Numéro d'addenda : ME-01 Mécanique-Électricité

Numéro de projet : R.094470.001

Projet
**SERVICE CORRECTIONNEL
CANADA
CORRECTIONAL SERVICE
CANADA**
CP 7070, CHEMIN DE L'ÉNERGIE, PORT CARTIER, QUÉBEC, G8B 7W2

Remplacement des chaudières
**REFURBISHMENT OF THE
BOILERS**

DIAGRAMME DE RÉGULATION SYSTÈMES # 55 ET #56
REGULATION DIAGRAM FOR SYSTEMS # 55 AND #56

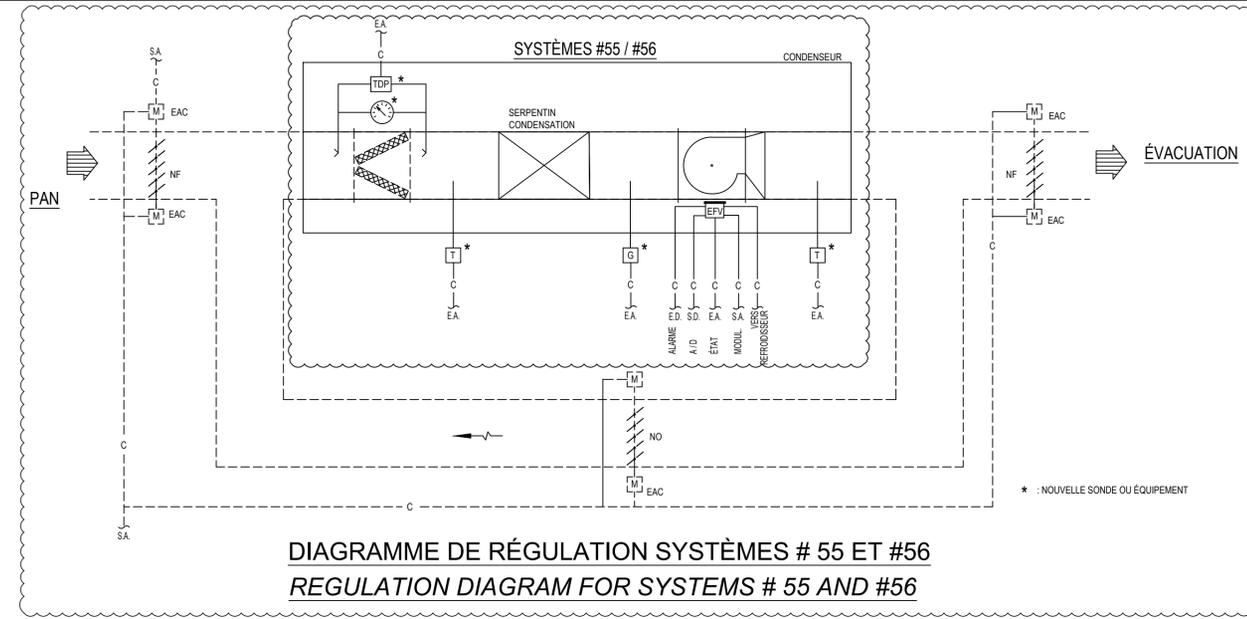
2.1.1. Le diagramme de régulation des systèmes 55 et 56 a été corrigé afin de représenter correctement les sorties analogiques existantes à conserver des actuateurs de volets des systèmes (une seule SA pour tous les actuateurs d'entrée d'air frais, d'évacuation et de recirculation par système).

2.1.1 The regulation diagram for systems #55 and #56 has been corrected in order to correctly represent the existing analog outputs to be kept for the shutter actuators of the systems (A single AO for all the actuators for the fresh air inlet, exhaust and recirculation by system).

**CENTRE DE BRANCHEMENT ET DISTRIBUTION PRINCIPALE
MAIN SWITCHBOARD AND MASTER DISTRIBUTION**

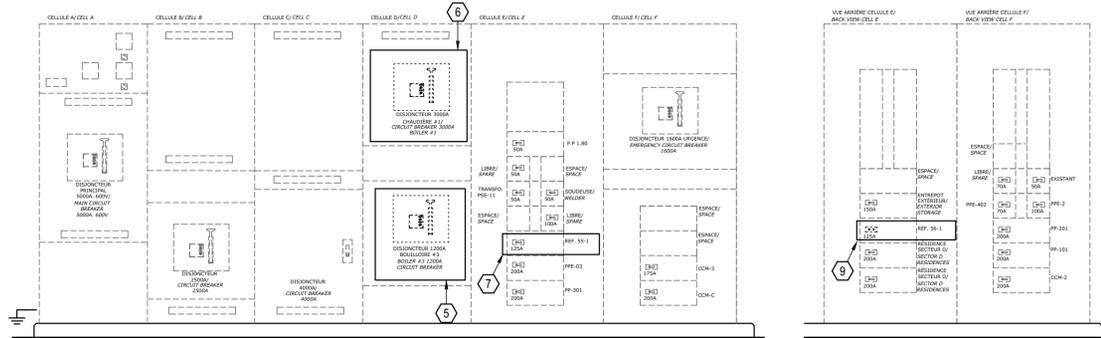
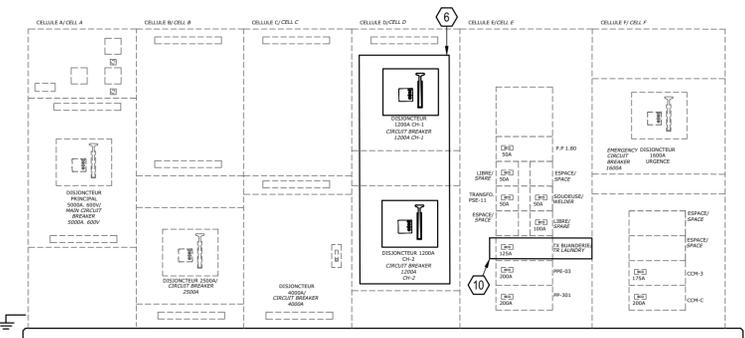
3.1.1. Sur la vue d'élévation pour construction du centre de branchement et de distribution principale, l'item #8 identifie maintenant les panneaux PP-09.1 et PP-102.

3.1.1. On the elevation view of the main switchboard and master distribution, item #8 now identifies panels PP-09.1 and PP-102

- 8 DÉBRANCHER LE DISJONCTEUR 50A DES CHAUDIÈRES 3 ET 4, GARDER ET INSCRIRE LIBRE SUR LE DISJONCTEUR.
- 9 DÉBRANCHER ET ENLEVER LE DISJONCTEUR 125A POUR LE REFRIGÉRISSER 56-1. CONSERVER ESPACE POUR NOUVEAU DISJONCTEUR.

- 8 DISCONNECT THE 50A CIRCUIT BREAKER OF BOILERS CH-03 AND CH-04. CONSERVE THE CIRCUIT BREAKER AND CHANGE DESCRIPTION TO SPARE.
- 9 DISCONNECT AND REMOVE THE 125A CIRCUIT BREAKER. RESERVE SPACE FOR NEW CIRCUIT BREAKER.
